Technical Service Bulletin (TSB) - Z8TND5FEADM024956

ВННW01BMQ0 : Версия 3 от 29/08/2017

ДЛЯ : C4 RUSSIE (B73R) И СИСТЕМА ВПРЫСКА EP6CDT MD DO OPR 14083

ПОТЕРЯ МОЩНОСТИ - ВКЛЮЧЕНИЕ СИГНАЛИЗАТОРА ДИАГНОСТИКИ ДВИГАТЕЛЯ - ПРИ НАЛИЧИИ КОДА ОШИБКИ P0299

Рисунок : B1HW00ZD

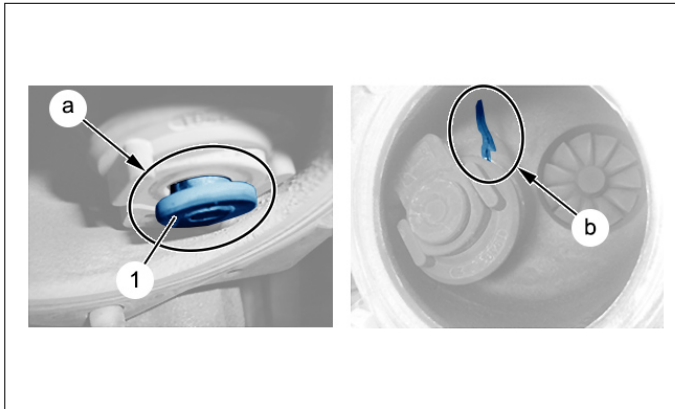
Проверить клапан разгрузки (1) турбокомпрессора :

- При наличии следов износа (в "a") или трещин (в "b") : Выполнить работу 4 (Клапан разгрузки (1) турбокомпрессора не герметичен)
- При отсутствии следов износа (в "a") или трещин (в "b") : Не применять этот документ ; Выполнить более глубокий поиск неисправности

C4 RUSSIE (B73R) И СИСТЕМА ВПРЫСКА EP9CDDT MD
[Заменить турбокомпрессор.](#)
